REPÚBLICA DE COLOMBIA
SUPERINTENDENCIA DE INDUSTRIA Y COMERCIO

Oficio N° 17628 de 27 de octubre de 2022

Ref. Expediente N° NC2019/0014475

TÍTULO DE LA SOLICITUD: “APARATO QUE INCLUYE UNA ESTRUCTURA DE SUPERFICIE ACTIVA DE UN SENSOR MÉTODO PARA SU ELABORACIÓN”

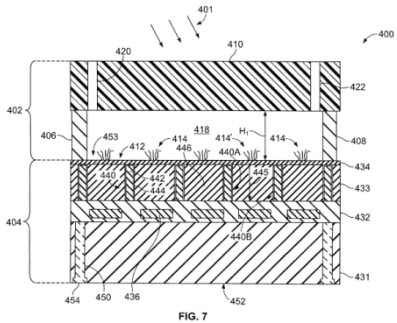
En donde cada columna no está en la superficie activa (105) del sensor (104, 602).	No menciona.	Las columnas de la tapa o cámara superior (950) no se encuentra en la superficie activa del sensor (102). (Fig. 1).  FIG. 1
Una capa cobertora (502) en el par de columnas (300, 302, 400, 402) y sobre la superficie activa (105), estando soportada la capa cobertora	Las paredes laterales (406), (408) están acopladas a la superficie del detector (412) y se extienden entre la cubierta de flujo (410) y el paredes laterales (406), (408).	No menciona.

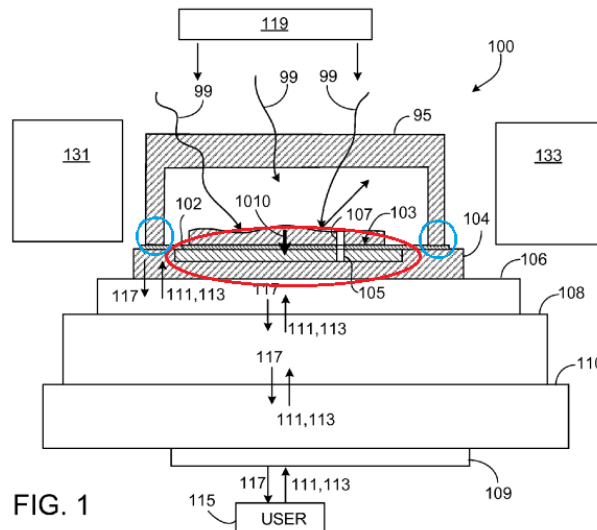
La diferencia entre la invención definida entre la reivindicación 1 y el aparato divulgado en D1, consiste en que la solicitud menciona que cada columna no se encuentra soportada sobre la superficie activa (105) del sensor (104, 602).

Sin embargo, el incluir que cada columna no se encuentre soportada sobre la superficie activa del sensor para aumentar el área efectiva de detección, utilizando toda el área superficial del sensor, ya está divulgado en D6 que se refiere a una tapa o cubierta (95) que describe un par de columnas (círculos azules), las cuales no se encuentran en el área activa de sensor (102), por lo cual se puede utilizar toda la superficie activa del sensor (102) (círculo rojo) (Párr. 0033), (Fig. 1).

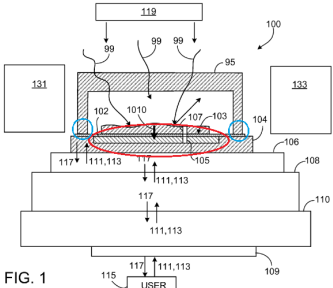
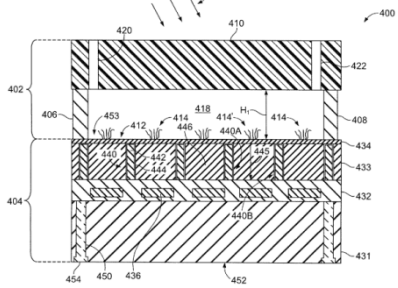
- Reivindicación 4: En algunas implementaciones, la parte inferior de la parte superior de la cámara tiene un borde recto (1004) que presiona contra una arista recta con una pared vertical (1005) en la superficie inferior de la cámara. La pared se puede formar con epoxi de encapsulación depositado sobre la superficie (103) del chip sensor de imagen (103) y la placa de circuito (104) (Párr. 0059).

- Reivindicación 10: El sensor de luz incluye una disposición bidimensional de elementos sensibles a la luz (105) que pueden corresponder a una matriz de píxeles en la imagen. A veces nos referimos a los elementos del sensor de luz como píxeles por simplicidad (Párr. 0028).
Como se mencionó anteriormente, en algunos ejemplos, el sensor está pixelado, es decir, opera con respecto a filas y columnas (u otras disposiciones de matriz) de elementos de imagen sensibles a la luz (píxeles) (105) (Párr. 0041).

FIG. 1

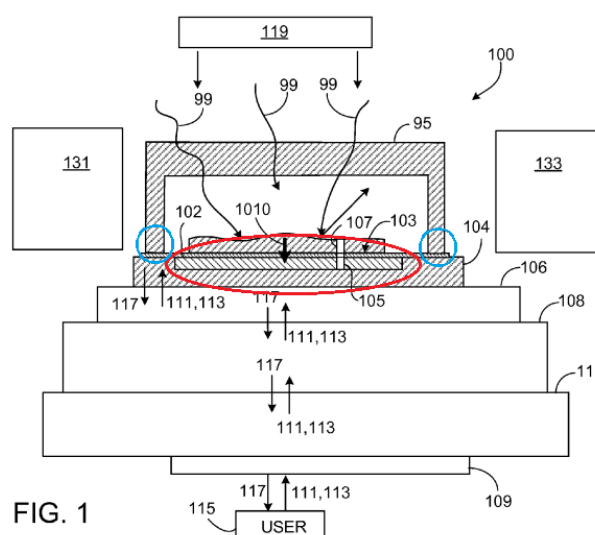
Sin embargo, el incluir que cada columna no se encuentra soportada sobre la superficie activa del sensor para aumentar el área efectiva de detección, utilizando toda el área superficial del sensor, ya está divulgado en D6 que se refiere a una tapa o cubierta (95) que describe un par de columnas (círculos azules), las cuales no se encuentran en el área activa de sensor (102), por lo cual se puede utilizar toda la superficie activa del sensor (102) (círculo rojo) (Párr. 0033), (Fig. 1).

En consecuencia, la persona normalmente versada en la materia estaría motivada a incluir la tapa o cubierta (95) del documento D6 en el método de D1, para así llegar al objeto de la reivindicación 12. Por lo cual se considera obvia.
